**Forum mondial de l'harmonisation  
des Règlements concernant les véhicules****185<sup>e</sup> session**

**Accord de 1958 : Examen de projets d'amendements  
à des Règlements ONU existants, soumis par le GRSP****Proposition de complément 8 à la série 01 d'amendements  
au Règlement ONU n° 129 (Systèmes améliorés  
de retenue pour enfants)****Communication du Groupe de travail de la sécurité passive\***

Figure 3  
**Distance minimale pour l'essai de choc latéral**

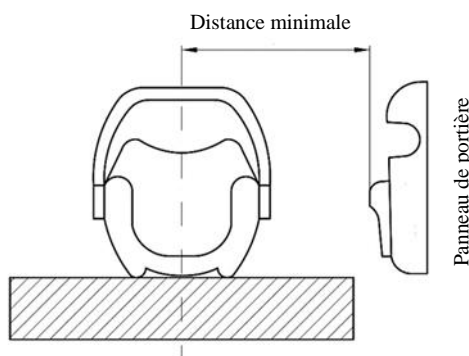
Pour chaque essai, la position initiale du panneau de portière utilisé pour l'essai de choc latéral par rapport à la banquette d'essai doit être réglée compte tenu de la distance minimale entre le panneau et le centre de la place assise, comme indiqué à la figure 3.
